Konstr.	Ritad	Godk.	Smst nr.	Ers.	Tolerans där ej annat angivits: ISO 2768 m
Dat.	1993-09-24	Skala	1:6		
<b>intra</b> SCANDINAVIAN DESIGN				<b>Atlantic G18C</b>	
				Ritn.nr <b>14235</b>	
				Ändr. <b>A</b>

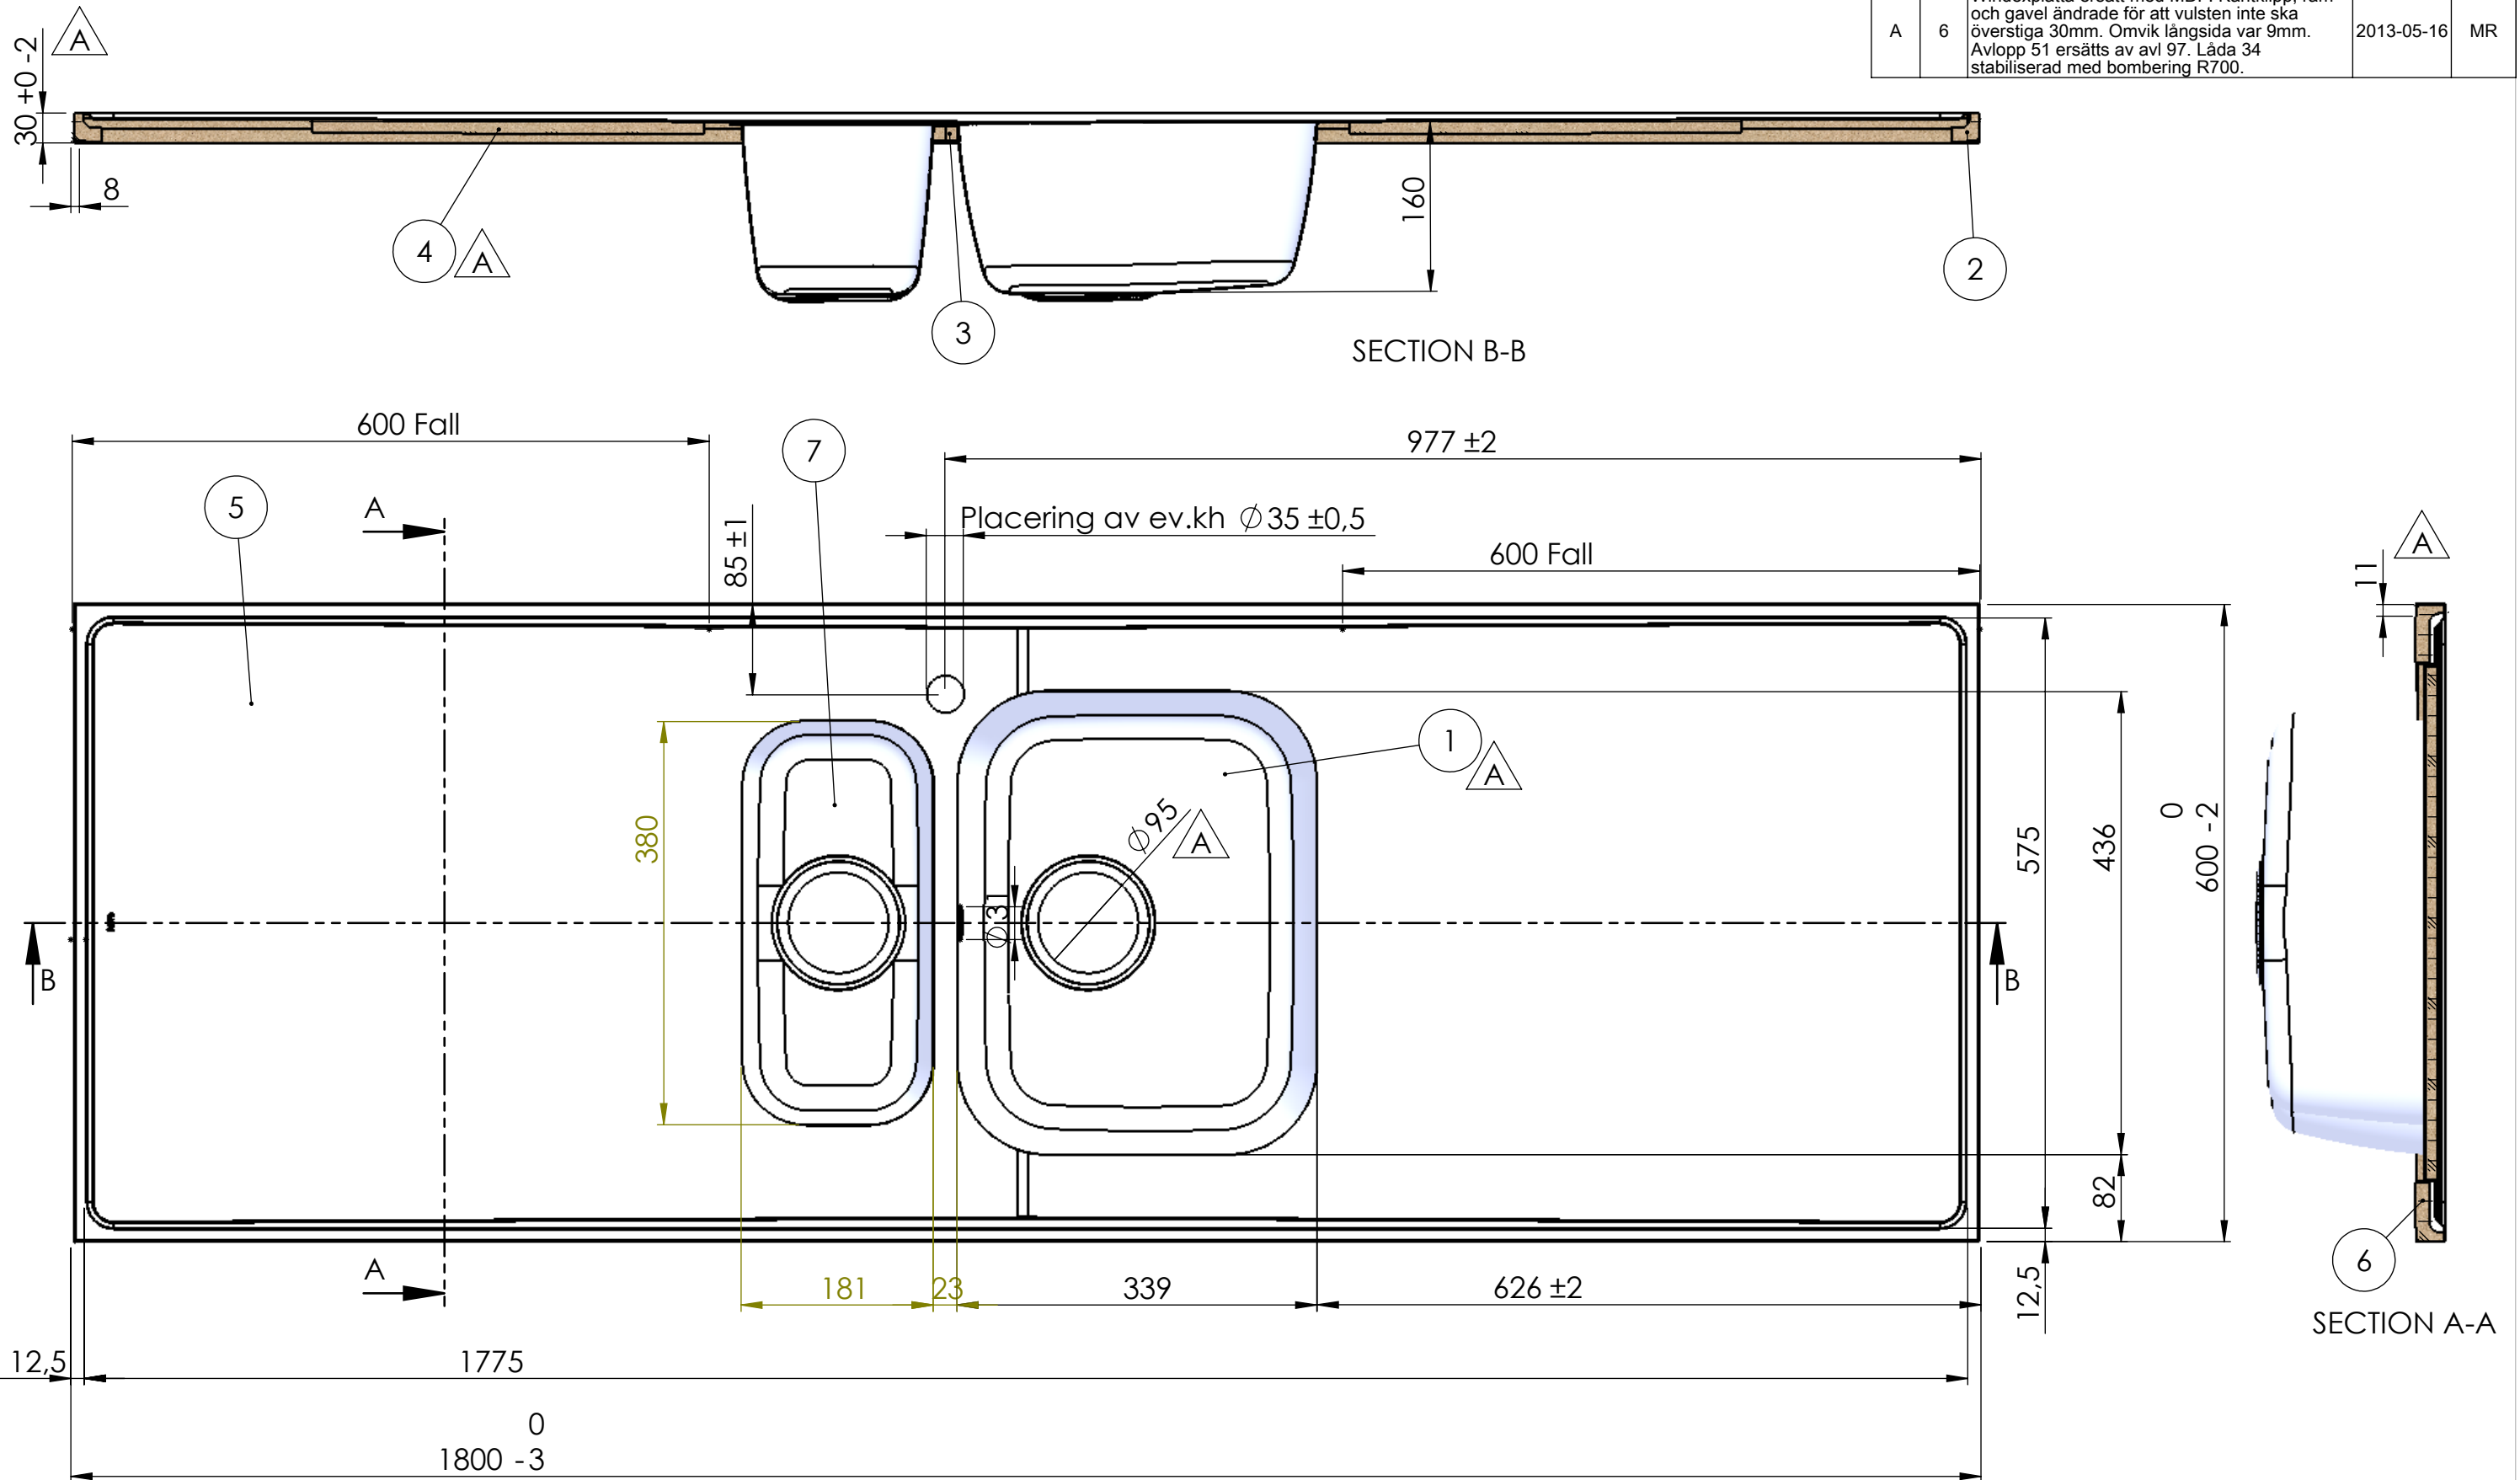
REV.	ANT.	ÄNDRING	DATUM	GODK.
A	6	Windexplatta ersatt med MDF. Kantklipp, ram och gavel ändrade för att vulsten inte ska överstiga 30mm. Omvik längsida var 9mm. Avlopp 51 ersätts av avl 97. Låda 34 stabiliserad med bombering R700.	2013-05-16	MR
